# **DIRECTION GÉNÉRALE DE L’ÉVALUATION ENVIRONNEMENTALE ET STRATÉGIQUE**

**Rapport d’analyse environnementale  
pour la demande de modification du décret numéro 137-2008  
du 20 février 2008 concernant le projet de mine de fer du lac  
Bloom sur le territoire de la municipalité de Fermont et une  
modification au décret numéro 378-2012 du 18 avril 2012  
concernant le projet de poste de transformation électrique à  
315 kV – Mine de fer du lac Bloom sur le territoire de la  
municipalité régionale de comté de Caniapiscau, par Minerai de  
fer Québec Inc.**

**Dossier 3211-16-002**

**Le 25 mars 2024**

FIGURE 3 OPTIMISATION DU POSTE ÉLECTRIQUE

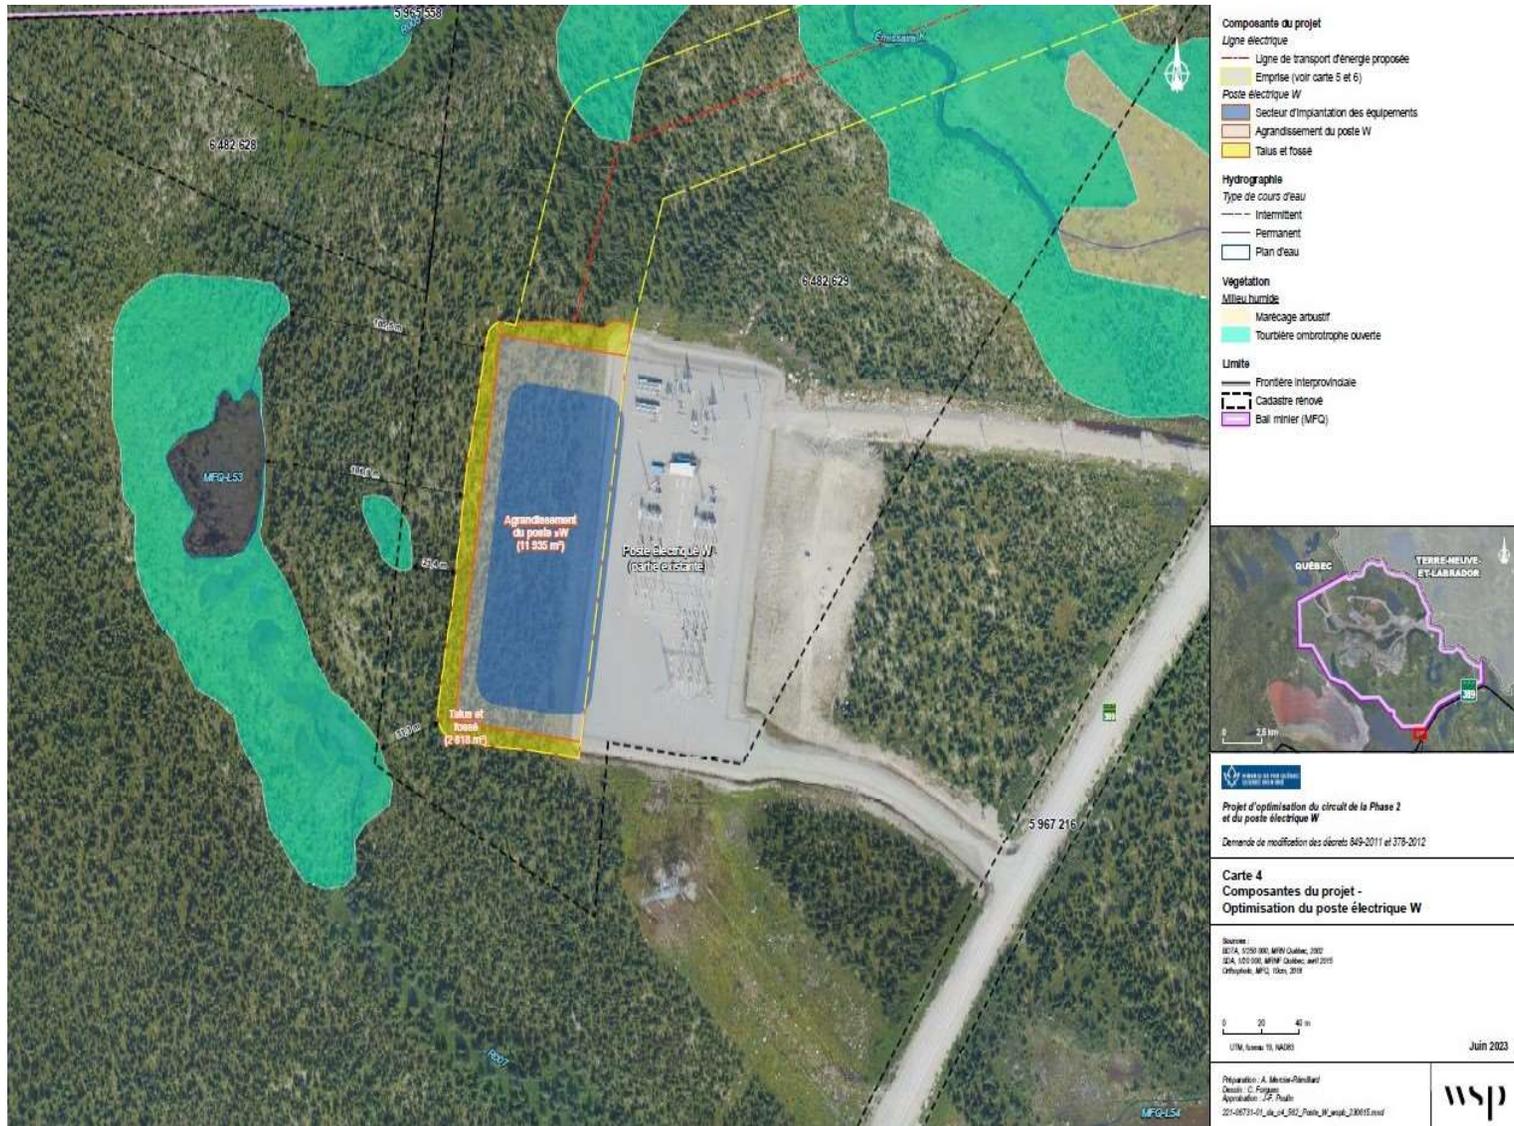
Afin d'aménager l'emprise requise pour l'agrandissement du poste électrique à 315 kV et la nouvelle ligne électrique, des activités de déboisement seront réalisées sur une superficie totale

de 47,82 ha, dont 3,31 ha correspondant à des milieux humides, majoritairement des tourbières ombrotrophes ouvertes. L'initiateur indique que les milieux humides ne seront pas détruits et que le projet ne prévoit aucune perte nette du milieu.

L'initiateur a confirmé que le tracé de la nouvelle ligne électrique sera raffiné à l'étape de l'ingénierie avancée afin de réduire les impacts sur les milieux naturels, notamment en évitant d'implanter des pylônes dans les milieux humides. L'utilisation de pylônes en acier sera alors privilégiée, puisque ceux-ci peuvent être plus espacés que les pylônes en bois et ainsi être positionnés de part et d'autre des zones humides. Les voies d'accès ne traverseront pas les zones humides, mais s'arrêteront à leur bord.

*L'équipe d'analyse est d'avis que l'initiateur a pris les mesures appropriées pour réduire au minimum les impacts du poste électrique à 315 kV et de la ligne électrique sur les milieux naturels, dont les EFMVS et les milieux humides.*

FIGURE 4 GESTION DES EAUX AU PARC À RÉSIDUS

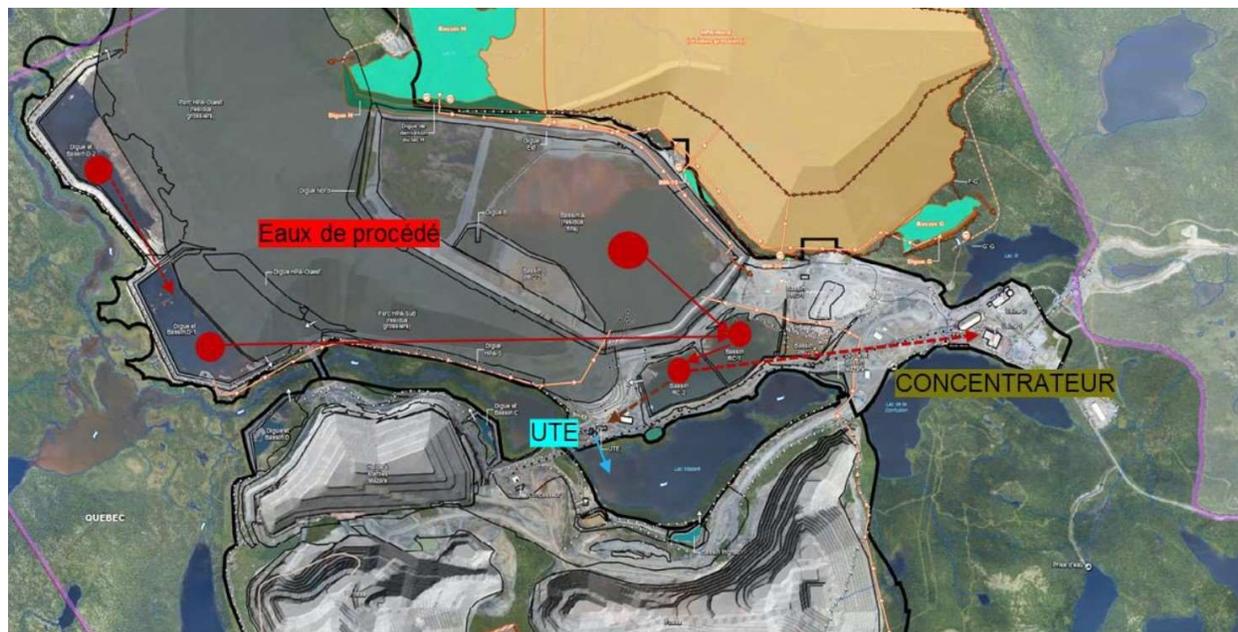
Le bassin A récupère les résidus fins issus des usines de traitement du minerai, puis l'eau qui s'y draine est transférée par gravité vers les bassins de recirculation RC1 et RC2 situés au sud du parc à résidus (PAR). L'eau est ensuite recirculée vers les usines de traitement du minerai, afin d'être réutilisée dans le circuit de traitement, ou elle est acheminée vers l'usine de traitement des eaux (UTE) (Figure 4).

L'initiateur anticipe une diminution du volume d'eau à traiter à l'UTE de l'ordre de 52 000 m<sup>3</sup> malgré un apport d'eau supplémentaire au bassin A. L'optimisation du circuit de l'usine de traitement phase 2 entraînera une augmentation de la demande en eau recirculée vers les usines de traitement qui proviendra du bassin RC2. Ce volume d'eau recirculée sera plus élevé que le volume d'eau produit par le nouveau circuit de flottation.

L'initiateur a présenté des données hétérogènes en lien avec les concentrations de MES dans les bassins et à l'entrée de l'UTE. Les moyennes sont parfois calculées de 2018 à 2022, parfois pour 2022 et 2023 combinés et parfois par année. Les données des tableaux 5 et 6 du document de réponses à la deuxième série de questions et commentaires ont été utilisées pour effectuer l'analyse. Au tableau 5, l'initiateur présente les concentrations de MES mesurées au bassin A et au bassin RC2 en 2022 et 2023. La concentration de MES dans le bassin A variait alors de 12 à 462 mg/L (moyenne de 90,9 mg/L), tandis que celle du bassin RC2 variait de 3 mg/L à 32 mg/L (moyenne de 13,7 mg/L). Au tableau 6, l'initiateur présente la concentration moyenne en MES de l'effluent de l'UTE pour 2022 (moyenne de 2,8 mg/L) et 2023 (moyenne de 3,08 mg/L).

L'initiateur a réalisé des tests pilotes pour évaluer les répercussions de l'optimisation du circuit de l'usine de traitement phase 2 sur l'effluent final. En supposant qu'aucune décantation des MES ne se produise dans le bassin A, l'initiateur évalue que la concentration moyenne en MES dans le bassin RC2 pourrait augmenter d'un peu plus de 2 mg/L. Cette estimation considère que l'intégralité du volume d'eau du procédé de l'usine (159 870 m<sup>3</sup>/an) est renvoyée vers le parc à résidus et les bassins, où elle est mélangée à 17,4 Mm<sup>3</sup>/an d'eau de contact (ruissellement, dénoyage, eau souterraine). Cette augmentation d'un peu plus de 2 mg/L de MES est faible comparativement à la variabilité retrouvée dans le bassin RC2 (3 à 32 mg/L de MES). Le

*Considérant que l'ajout du circuit de flottation à l'usine de traitement phase 2 occasionnera une faible diminution du volume d'eau à traiter à l'UTE et une faible augmentation de MES dans cette eau, l'équipe d'analyse est d'avis que les modifications au projet ne sont pas susceptibles d'engendrer une modification de la concentration de MES et d'azote ammoniacal dans l'effluent final de la mine de fer du lac Bloom et sont donc acceptables à l'égard de l'enjeu du maintien de la qualité des eaux de surface.*
